„Nábřeží řeky Svatky – Realizace protipovodňových opatření města Brna – etapy VII a VIII“

VYSVĚTLENÍ, ZMĚNA NEBO DOPLNĚNÍ ZADÁVACÍ DOKUMENTACE

Vysvětlení zadávací dokumentace č. 1 ze dne 29. 3. 2021

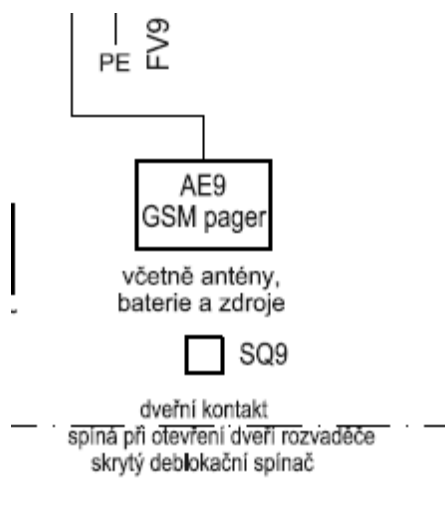
V technické zprávě D_09_300 je uvedeno:

DÁLKOVÝ PŘENOS DAT

Dálkový přenos dat bude proveden zařízením GSM modem, s přenosem sdružené poruchy, maximální hladiny (Lokalita 2), výpadku napájení a neoprávněného otevření dveří rozvaděče na mobilní telefon obsluhy.

GSM modemy budou umístěny v rozvaděčích RM. Jejich součástí je anténa a zálohovaný napájecí zdroj.

Ve výkresové části je dále zobrazeno:

Může zadavatel potvrdit, že přes GSM zařízení nebude možné dálkově ovládat čerpadla a servopohony na hradidlech, tj. jejich ovládání budou možné pouze ručně na rozvaděči?

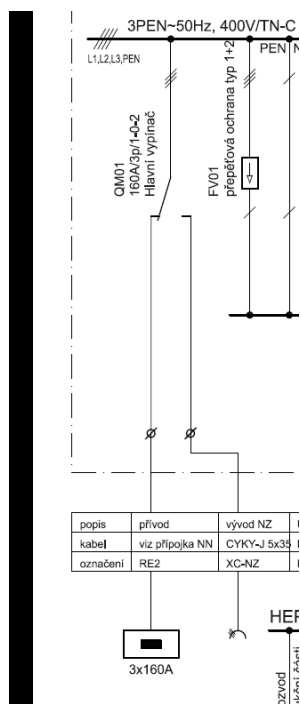
Ve výkrese rozvaděče RM2 v částech D_09_300 není uveden parametr pro použití přívodky pro napojení motorgenerátoru:

Žádáme zadavatele o doplnění této chybějící informace
